新竹縣政府工程查核代表照片表

工程名稱：清石道路 7.18K 等 3 件災害復建工程

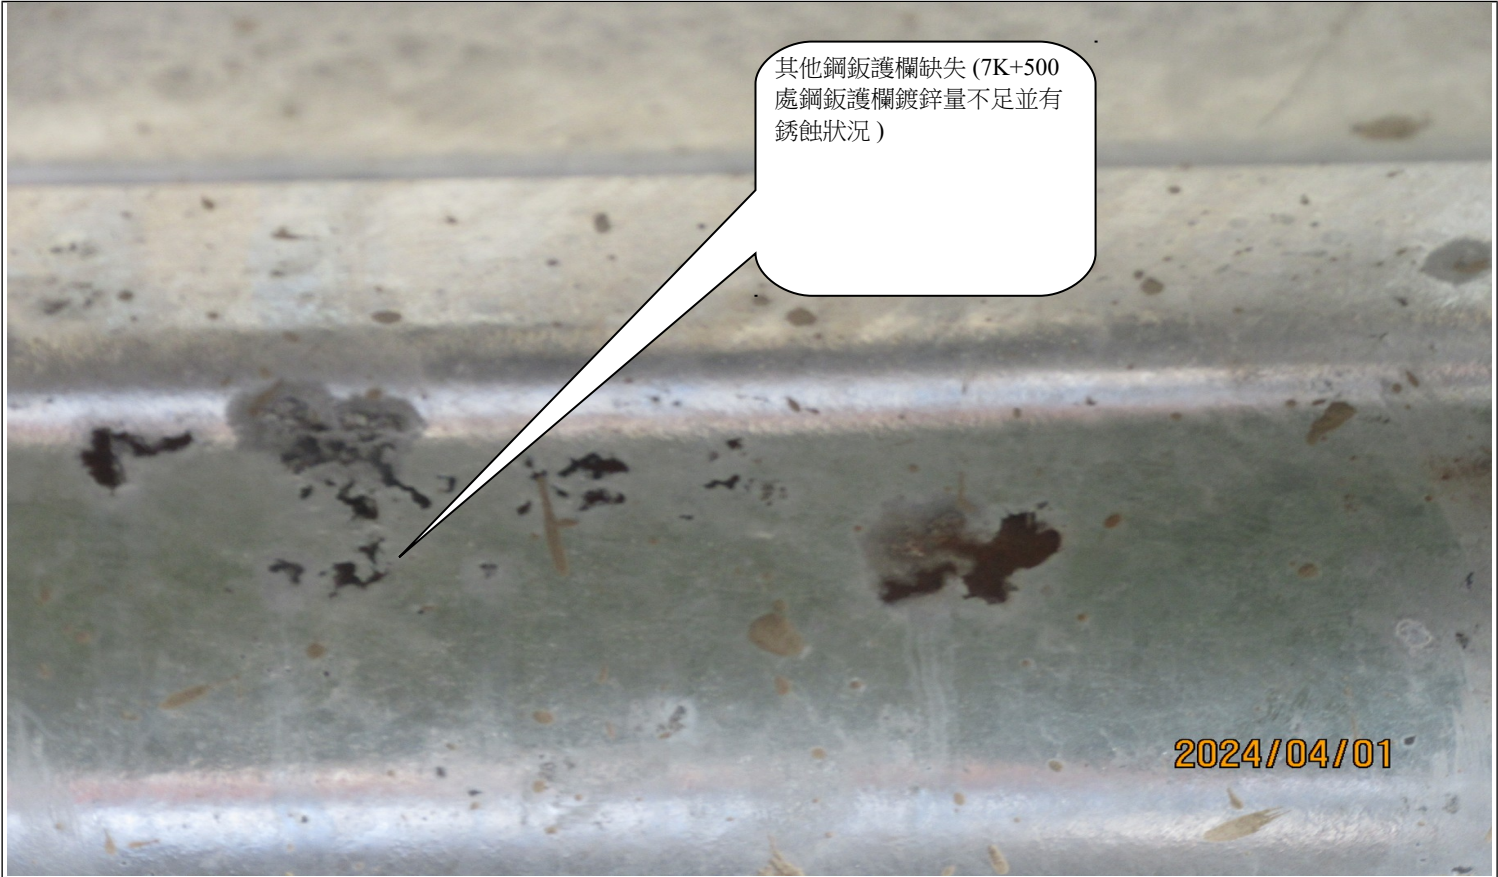
其他鋼鈹護欄缺失
(鋼鈹護欄端部接
合螺栓無墊圈)

說明	其他鋼鈹護欄缺失(鋼鈹護欄端部接合螺栓無墊圈)
----	-------------------------

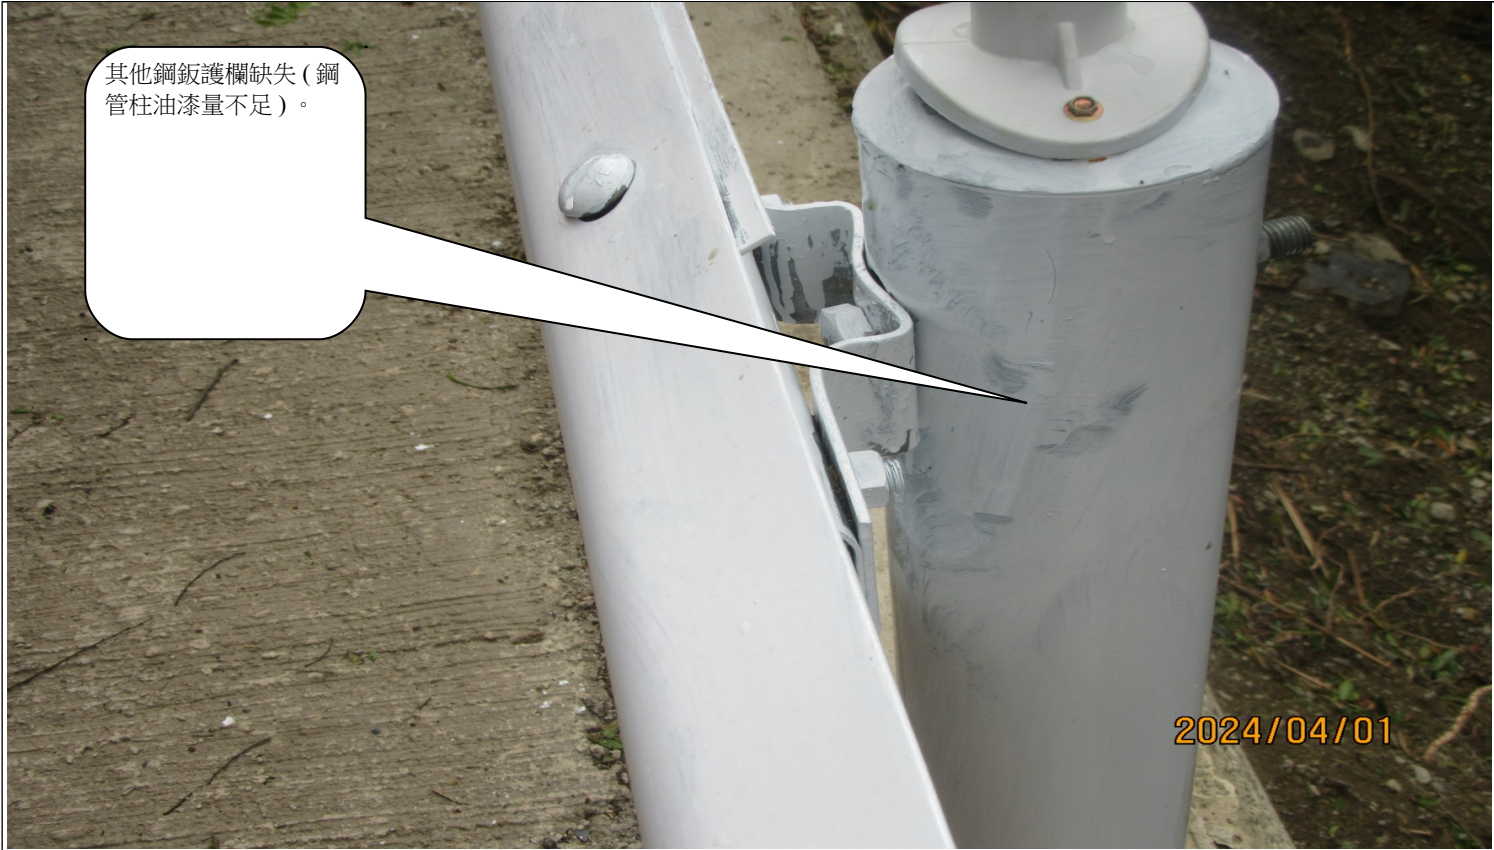
說明	其他鋼鈹護欄缺失(7K+500 處鋼鈹護欄鍍鋅量不足並有銹蝕狀況)
----	-----------------------------------

說明	其他鋼鈹護欄缺失(鋼管柱油漆量不足)。
----	---------------------

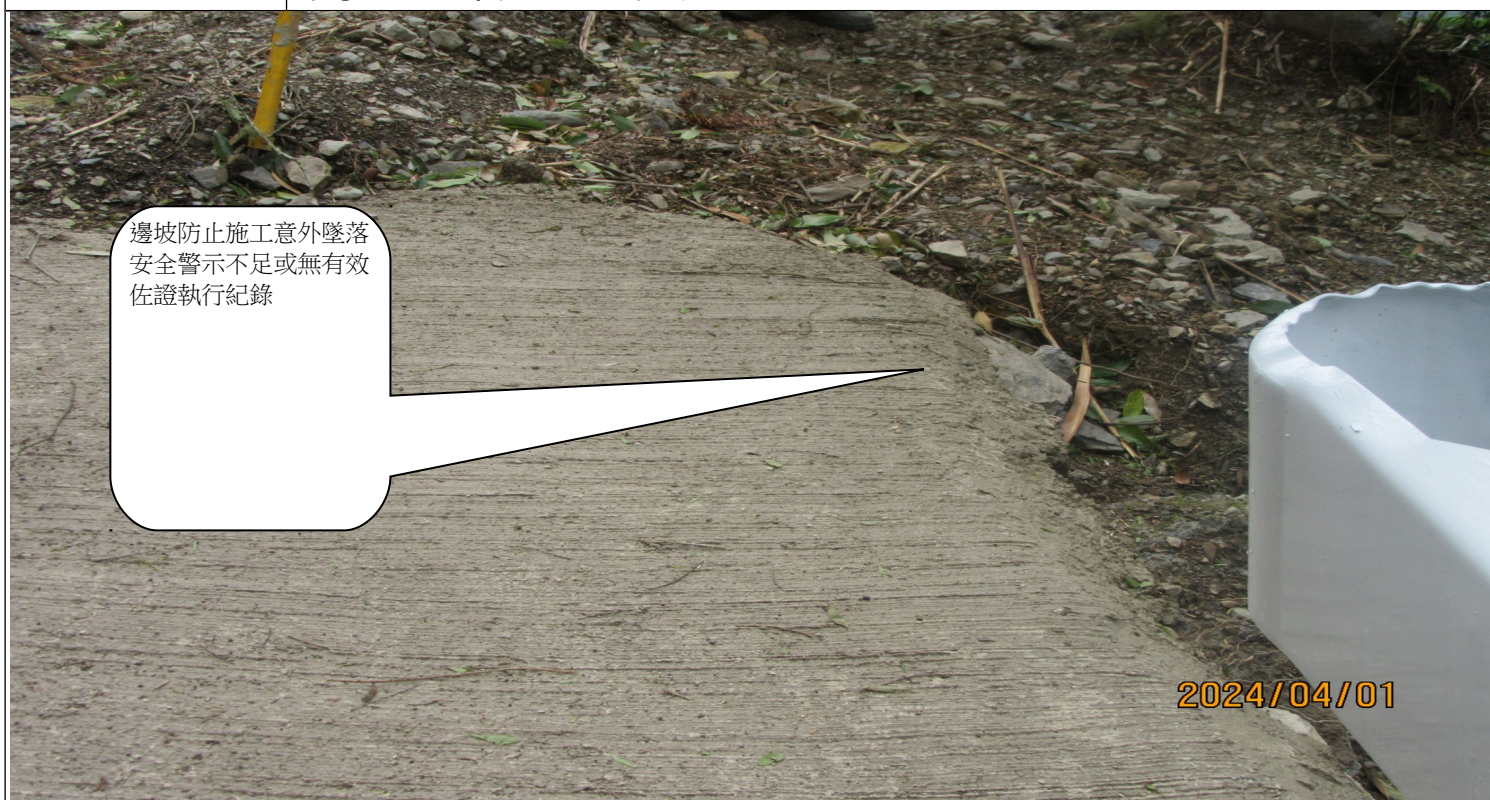
建議日後若有類似復建工程，需考慮增設靠山側之排水溝及設置路面橫向截水溝，以避免大雨造成沖刷路面或路基。

建議日後若有類似復建工程，需考慮增設靠山側之排水溝及設置路面橫向截水溝，以避免大雨造成沖刷路面或路基。
